**UMWELTVERTRÄGLICHKEITSPRÜFUNG
IM VEREINFACHTEN VERFAHREN**

**ÖKOENERGIE Beteiligungs GmbH;
Windpark Obersiebenbrunn Repowering**

**TEILGUTACHTEN
BIOLOGISCHE VIELFALT**

Abbildung 4: Lage des nächstgelegenen Rotmilan-Horststandortes und Abstände zu den nächsten WEA.
Quelle: Abbildung entnommen aus UVE-FB Biologische Vielfalt, S. 121.

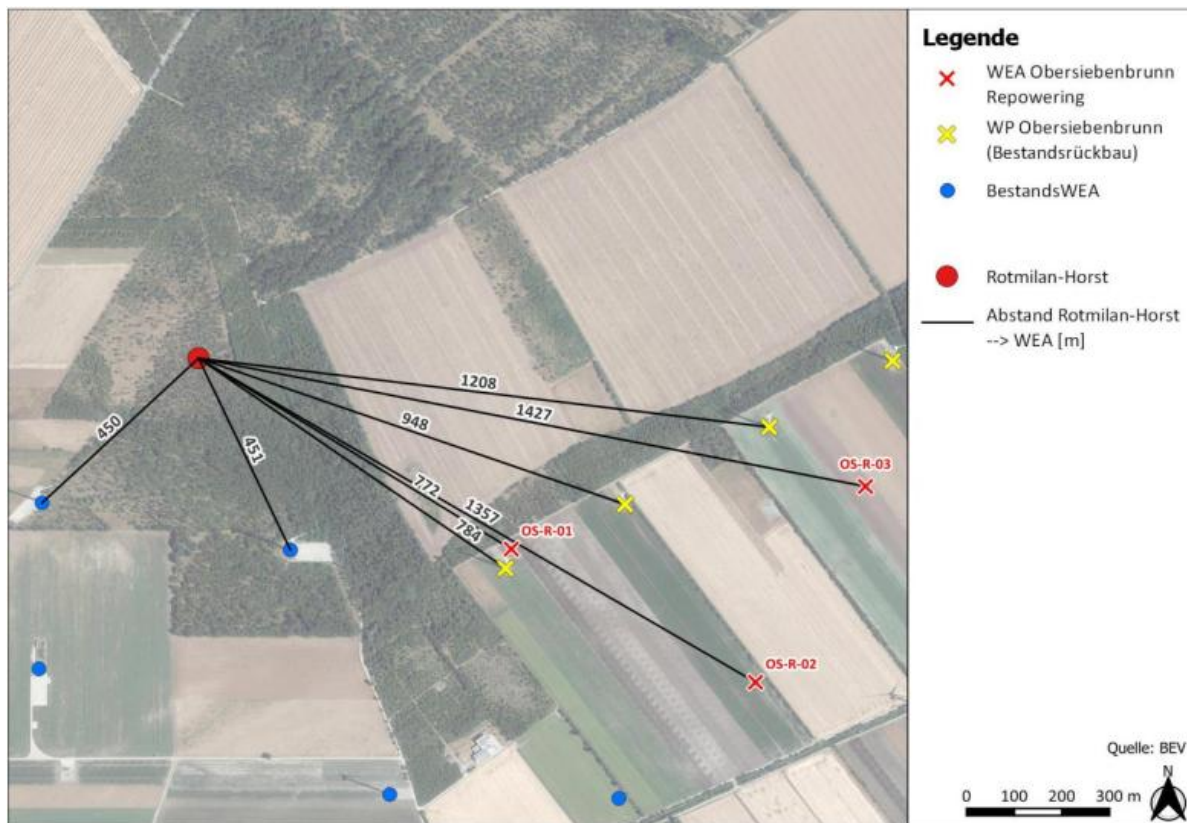
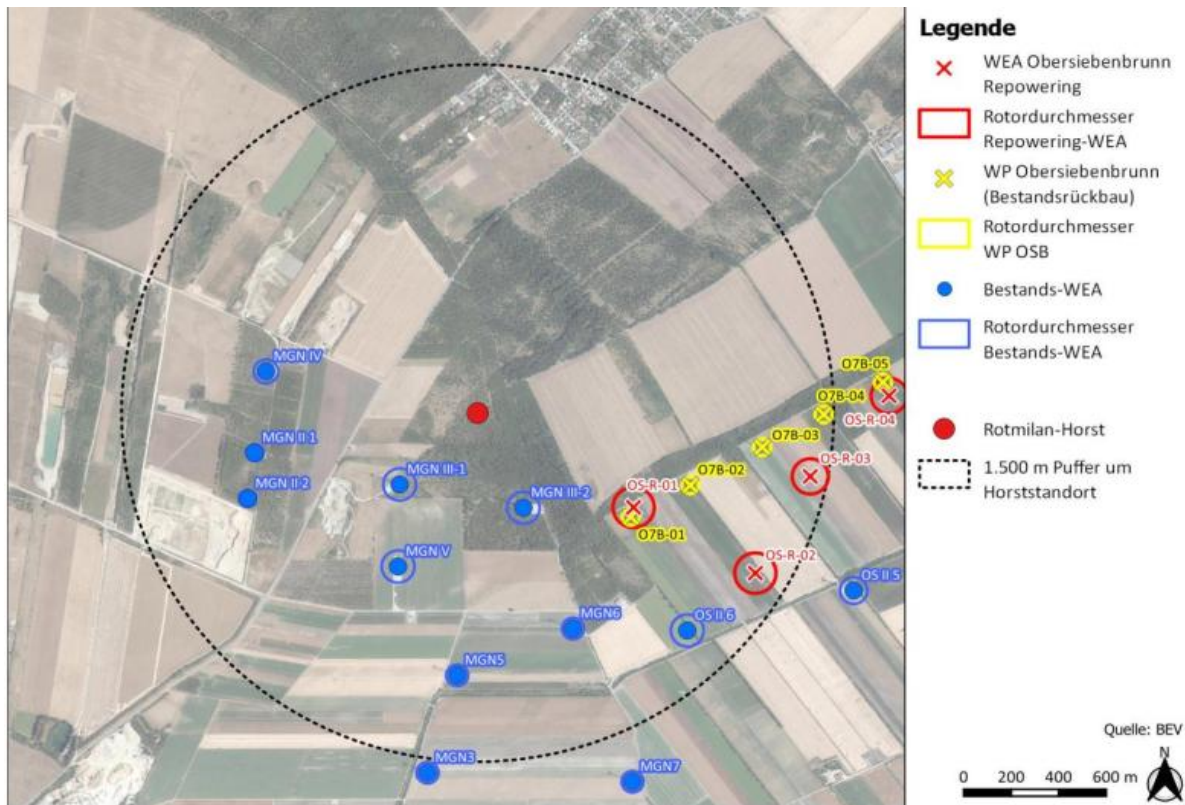
genen bestehenden WEA beträgt 450 m (WP Markgrafneusiedl III) bzw. 772 m (WP Obersiebenbrunn, vgl. Abbildung 4). Dieser Horststandort befindet sich zudem rd. 770 m vom geplanten Repowering-Standort entfernt. Dieser war im Jahr 2023 erfolgreich besetzt. Im Jahr 2024 war die Brut nicht erfolgreich, im Jahr 2025 war dieser Horst nicht mehr besetzt. Im 1,5 km Radius um den Horststandort befinden sich derzeit vier WEA des WP Obersiebenbrunn, welche zukünftig durch drei WEA ersetzt werden. Zudem befinden sich derzeit weitere neun WEA innerhalb dieses Radius (Abbildung 5).

Wie aus den Einreichunterlagen hervorgeht befinden sich derzeit 13 WEA innerhalb eines 1,5 km Radius um den bekannten Horststandort, der nordwestlich der geplanten WEA OS-R-01 liegt. Durch die Umsetzung des Repowering-Vorhabens verringert sich diese Anzahl auf zukünftig 12 WEAs. Gleichzeitig kommt es innerhalb des 1,5 km Radius zu einer Zunahme der von Rotorblättern überstrichenen Fläche von derzeit rd. 9,3 ha auf zukünftig rd. 14,2 ha. Bei einer dieser WEAs (OS-R-03) wurde durch die RNA eine geringe Rotmilanaktivität festgestellt. Im Gegensatz dazu weist die weiter südlich situierte WEA OS-R-02 eine erhöhte Aktivität auf. Es bleibt unklar, ob dieser Bereich auch durch das südlich beim Schloss Obersiebenbrunn brütende Paar genutzt wird. Der Abstand zu dieser Anlage beträgt weniger als drei Kilometer und liegt daher innerhalb des aus der Literatur während der Brutzeit bekannten Aktionsradius.

Fall als nicht ausreichend erachtet. Aus sachverständiger Sicht ist daher eine zusätzliche Maßnahme erforderlich. Dazu ist die WEA OS-R-01 während landwirtschaftlicher Bewirtschaftungsereignisse innerhalb des Brutzeitraumes abzuschalten, da Hinweise aus Studien vorliegen, wonach Rotmilan Flächen mit Bewirtschaftungsereignissen überproportional frequentieren (HEUCK et al., 2019). Die Maßnahme kann insbesondere auch in Kombination mit der Anlage von Lenkungsflächen das Kollisionsrisiko weiter reduzieren (KNE, 2023, BFN, 2024). Details zum Auflagenvorschlag sind bei Beantwortung der Frage 8 des Risikofaktors 32 angeführt.

Abbildung 6: Ergebnisse der Raumnutzungsanalyse unter Berücksichtigung der Flugereignisse pro Rasterzelle mit Gewichtung. Quelle: Abbildung entnommen aus Dokument D.04.05.00-00 Ergänzung Ornithologie, S. 10.

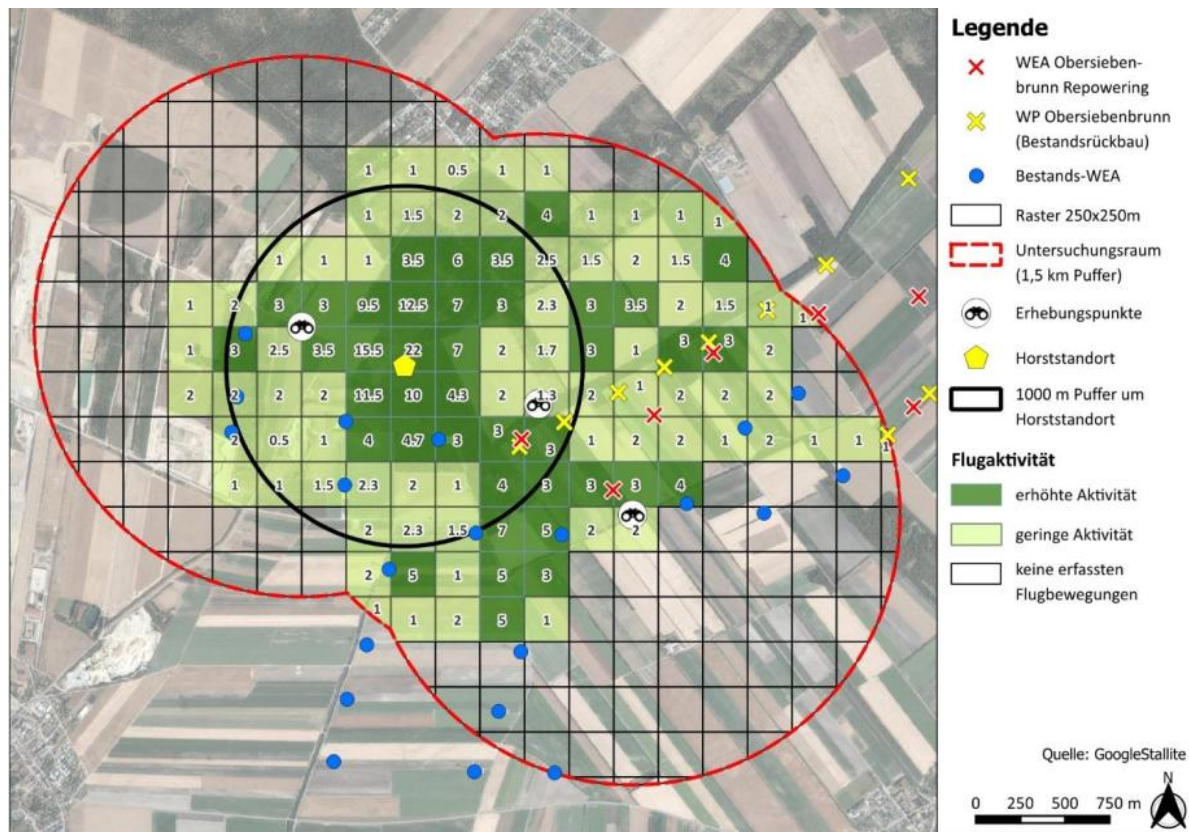
Die Ergebnisse der Raumnutzung (korrigierter Stand vom Dezember 2025) zeigen, dass im Bereich um die geplante Anlage OS-R-01 eine erhöhte Aktivität vorliegt (Abbildung 6). Der Horststandort unterliegt bereits einer Vorbelastung im 1,5 km Radius von derzeit 13 WEA. Die Anzahl der WEA wird zukünftig um eine WEA reduziert, die Bodenunterkante bei den drei neuen WEA erhöht sich um jeweils rd. 12 m. Mit den drei neuen Anlagen geht allerdings eine Vergrößerung des Rotordurchmessers einher. Durch die Aufwertung von Nahrungsflächen abseits des WP im Ausmaß von 5 ha (vgl. Maßnahme TIER_NATSCH_VME_BET_01) gehen die UVE-FB Ersteller von gewissen Lenkungseffekten aus, weshalb für den Rotmilan „die Belastungssituation durch das Vorhaben

vergleichbar zur Bestandsbelastung bleibt“. Die Eingriffsintensität wird mit „gering“ beurteilt.

Abbildung 10: Darstellung der im 5 und 10 km Umfeld um die Anlagenstandorte situierten Europaschutzgebiete. Quelle: Abbildung entnommen aus UVE-FB Biologische Vielfalt, S. 189.

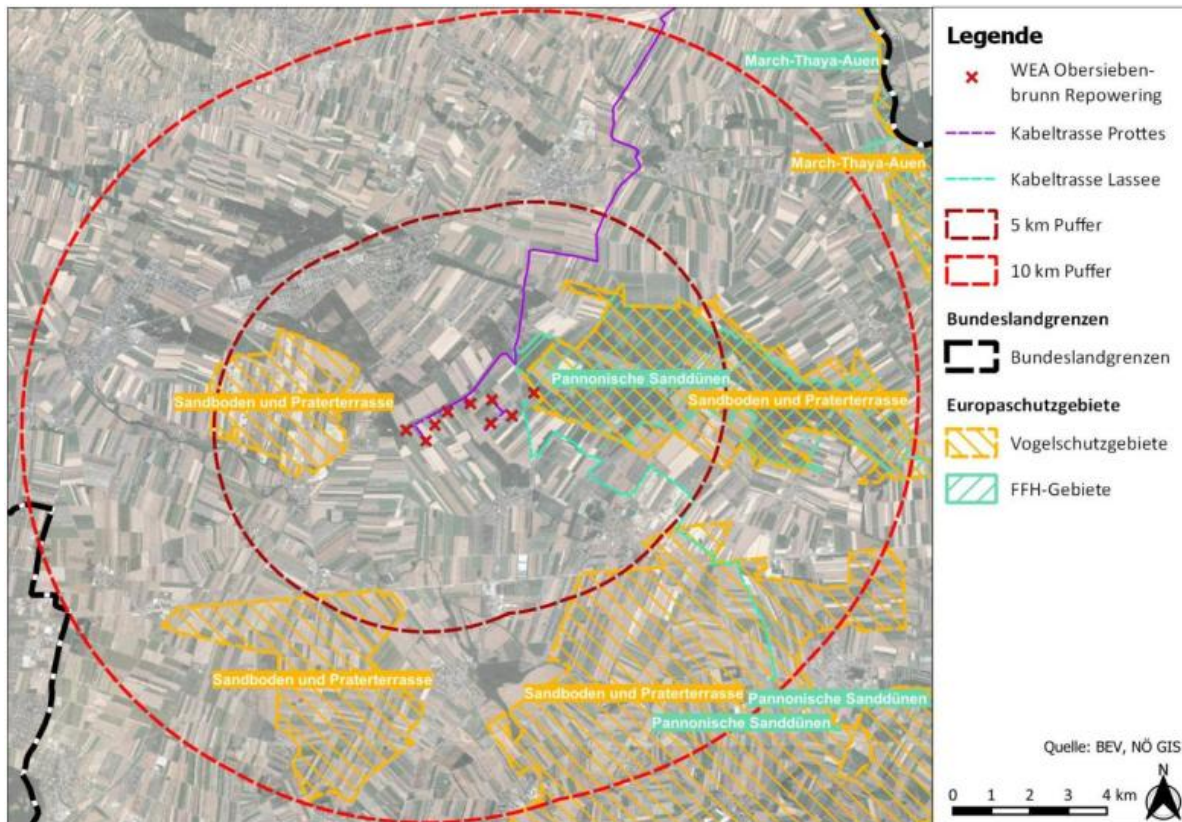
Sämtliche Anlagenstandorte befinden sich außerhalb ausgewiesener Europaschutzgebiete (ESG). Gemäß Vorhabensbeschreibung befinden sich im 10 km Umfeld um die WEA-Standorte das FFH-Gebiet „Pannonische Sanddünen“ sowie das nach der Vogelschutzrichtlinie ausgewiesene Gebiet „Sandboden und Praterterrasse“ (Abbildung 10).

Das ESG befindet sich in einer Entfernung von rd. 80 m zur geplanten Anlage WEA OS-R-09. Zudem wird das Schutzgebiet durch die Verlegung des Erdkabels auf einer Länge von rd. 5,5 km direkt berührt. In den Einreichunterlagen werden die einzelnen Erhaltungsziele tabellarisch aufgelistet und einer fachlichen Prüfung unterzogen, ob und falls ja, in welcher Form hier eine Beeinträchtigung dieser Ziele durch die Umsetzung des Vorhabens vorliegt. Aus dieser Prüfung geht hervor, dass durch die Umsetzung des Vorhabens keine Auswirkungen auf die Erhaltungsziele des ESG zu erwarten sind. Dies liegt in erster Linie daran, dass die direkten Eingriffe innerhalb des ESG nahezu ausschließlich innerhalb bestehender, unbefestigter Wege erfolgen. Zudem können Wirkungen von der im Nahbereich befindlichen WEA auf die Erhaltungsziele der Schutzgüter ausgeschlossen werden. Neben den Erhaltungszielen erfolgt in den Einreichunterlagen auch eine Prüfung etwaiger Auswirkungen auf die einzelnen Schutzgüter des ESG, wobei im Rahmen der tabellarischen Auflistung auch der jeweilige Erhaltungszustand angegeben ist (vgl. S. 199 ff). Für drei Arten, Rohrweihe, Großtrappe und Triel erfolgt zusätzlich noch eine vertiefende Prüfung. Zusammenfassend geht daraus hervor, dass durch die Umsetzung des geplanten Vorhabens keine erheblichen Auswirkungen auf die Schutzgüter des ESG zu erwarten sind. Dies liegt im Wesentlichen daran, dass die Abstände von der nächstgelegenen WEA zu den relevanten Lebensräumen der meisten Schutzgüter durch das Vorhaben nicht verringert und zudem mehr als einen Kilometer beträgt. Die Entfernung zu wichtigen Lebensräumen der Großtrappe beträgt mehr als sieben Kilometer.

Energieableitung auf einer Länge von 5,5 km direkt berührt. Die nächstgelegene, neu geplante WEA befindet sich in einer Entfernung von rd. 80 m zur westlichen Schutzgebietsgrenze. Derzeit beträgt der Abstand durch eine Bestandesanlage rd. 40 m, welche im Zuge des Repowering rückgebaut wird.
